<b>Title - Sujet</b> Remplacement du refroidisseur	
<b>Solicitation No. - N° de l'invitation</b> EF930-161843/A	<b>Amendment No. - N° modif.</b> 002
<b>Client Reference No. - N° de référence du client</b> R.073166.001	<b>Date</b> 2016-01-21
<b>GETS Reference No. - N° de référence de SEAG</b> PW-\$MTC-480-13636	
<b>File No. - N° de dossier</b> MTC-5-38284 (480)	<b>CCC No./N° CCC - FMS No./N° VME</b>
<b>Solicitation Closes - L'invitation prend fin</b> <b>at - à 02:00 PM</b> <b>on - le 2016-01-29</b>	
<b>F.O.B. - F.A.B.</b> <b>Plant-Usine:</b> <input type="checkbox"/> <b>Destination:</b> <input checked="" type="checkbox"/> <b>Other-Autre:</b> <input type="checkbox"/>	
<b>Address Enquiries to: - Adresser toutes questions à:</b> Belisle (mtc480), France	<b>Buyer Id - Id de l'acheteur</b> mtc480
<b>Telephone No. - N° de téléphone</b> (514) 496-3881 ( )	<b>FAX No. - N° de FAX</b> (514) 496-3822
<b>Destination - of Goods, Services, and Construction:</b> <b>Destination - des biens, services et construction:</b>

SCC Laval | Collège du personnel  
Remplacement du refroidisseur

**ADDENDA N° 1**

## ADDENDA N° 1

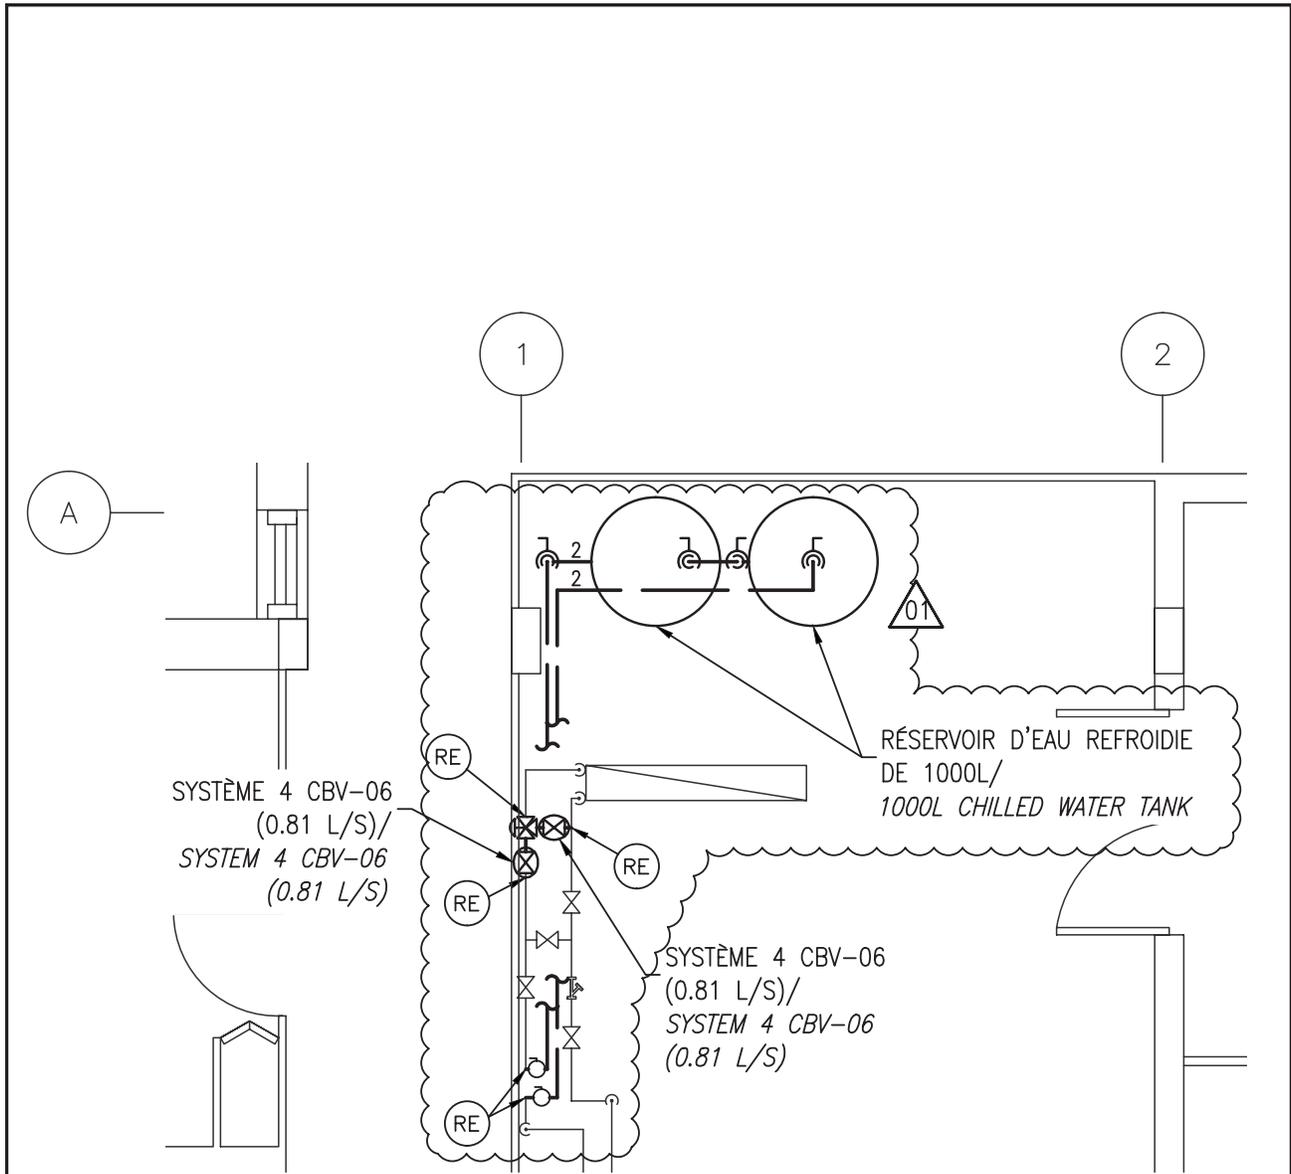
### 2.1.2 Plan n° M003, rév. 01

- Le refroidisseur est repositionné (tourné) afin de laisser le dégagement nécessaire pour l'entretien de ce dernier.
- La tuyauterie d'eau refroidie est modifiée afin de permettre le raccordement du refroidisseur en fonction de sa nouvelle position.
- Deux réservoirs d'entreposage d'eau refroidie sont ajoutés au 2<sup>e</sup> étage.

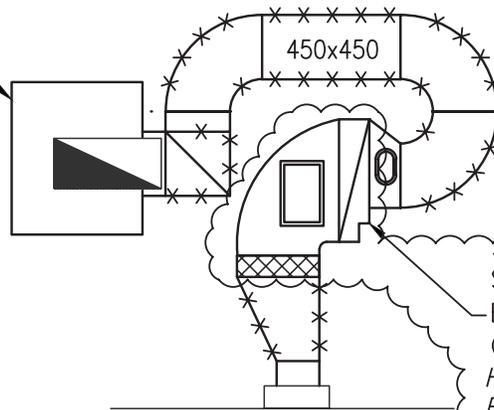
### 2.1.3 Plan n° M004, rév. 01

- Les détails de la démolition du serpentin caloduc sont ajoutés au plan.

<b>CM05/08</b>

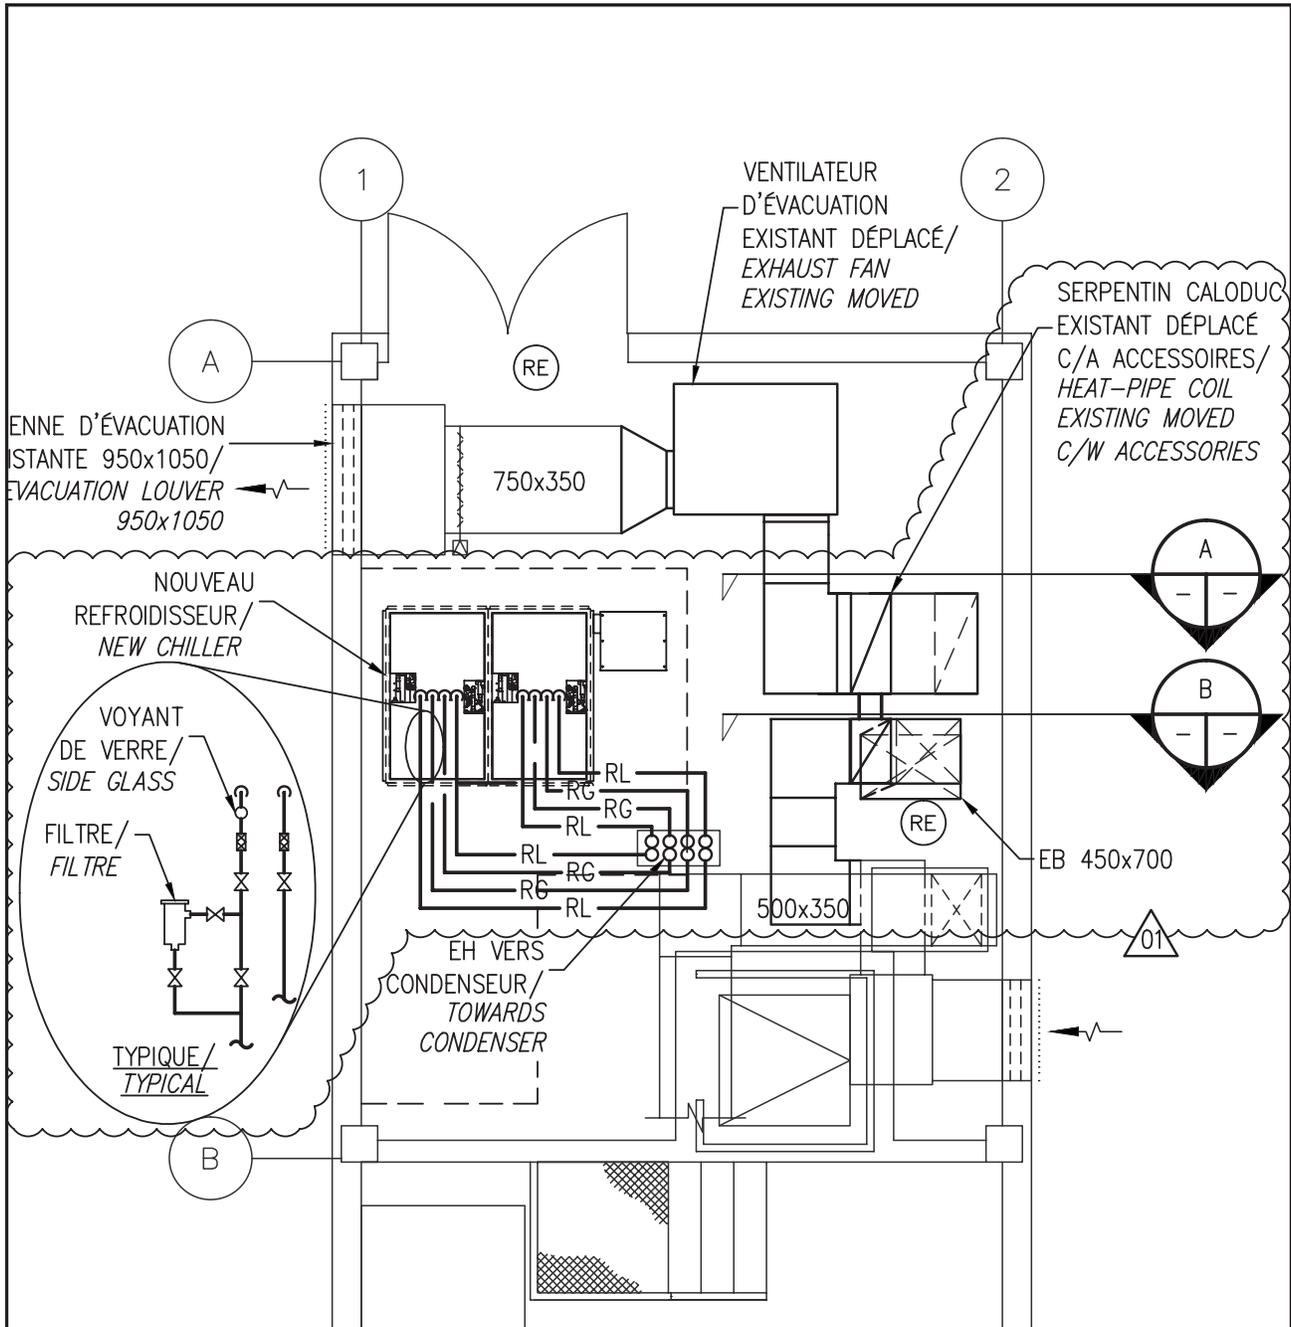
### 2.1.4 Plan n° M005, rév. 01

- Les accessoires du réseau de réfrigérant sont ajoutés sur le condenseur.
- Les détails de raccordement du caloduc sont ajoutés au plan.
